À Prefeitura Municipal de Pouso Alegre

Ref: Tomada de preços nº 02/2021

## ESCLARECIMENTO

Como assistente técnica na Tomada de Preços nº 02/2021 e a pedido da equipe de licitação do processo venho esclarecer os questionamentos da empresa Duro na Queda:

Figura 1 – Especificações da Grelha – Caderno de encargos da SUDECAP (Novembro de 2020)

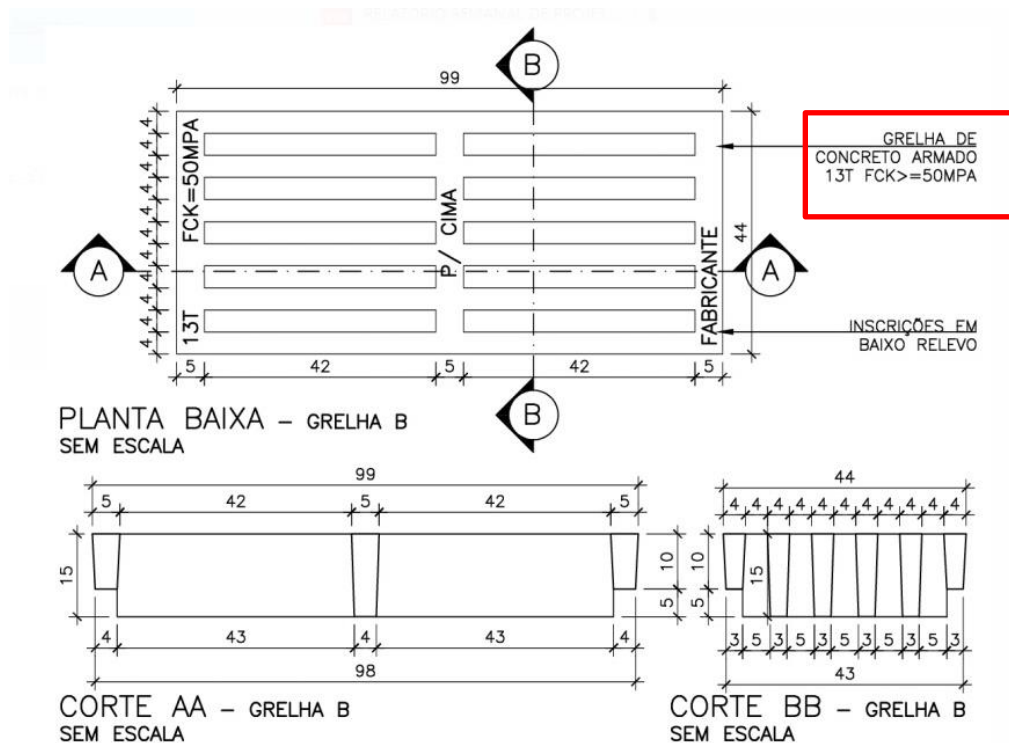
**“Grelha de Concreto – Foi considerado e analisado no projeto o trafego local? A resistência prevista para o concreto, suporta o trafego?”**

A grelha de concreto especificada no orçamento é a grelha de concreto tipo B da SUDECAP, paga através da Tabela SETOP, e suporta o tráfego previsto na via, visto que é uma grelha de concreto com Fck de 50 Mpa e que suporta 13 ton de carga máxima. A carga máxima permitida por eixo no Brasil é de 8,2 ton, logo a carga por banda de rodagem é de 4,1 ton.
